傳感器 RDFEV/RNFEV/ RPFEV 規格變更設變通知

RDFEV/RNFEV/ RPFEV

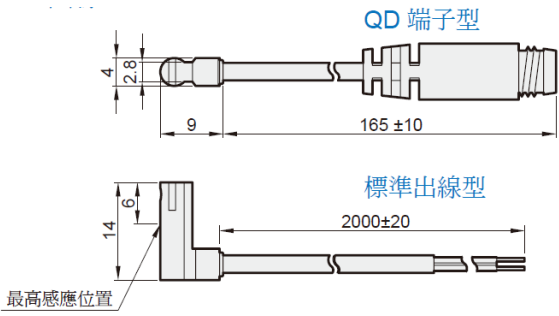
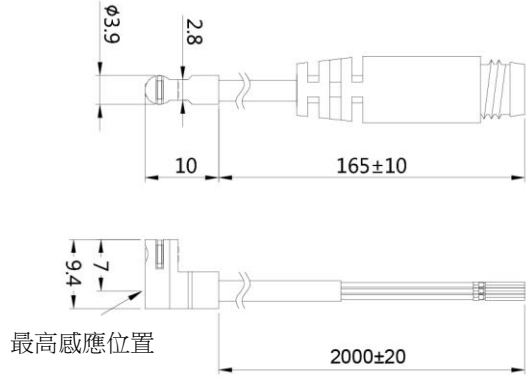
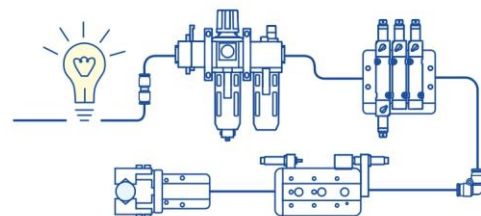
外觀尺寸(長度縮短，節省安裝空間)、性能優化。

(變更前)	(變更後)
外觀尺寸(外殼及線顏色:黑)  	外觀尺寸(外殼及線顏色:冷灰)

(變更前)		(變更後)	
性能		性能	
傳感器規格	RNFEV/ RPFEV	傳感器規格	RNFEV/ RPFEV
最大開關電流	50 mA max.	最大開關電流	80 mA max.
接點容量	1.5 W max.	接點容量	2.2 W max.
消耗電流	10 mA @ 24 V DC max.	消耗電流	6 mA @ 24 V DC max.
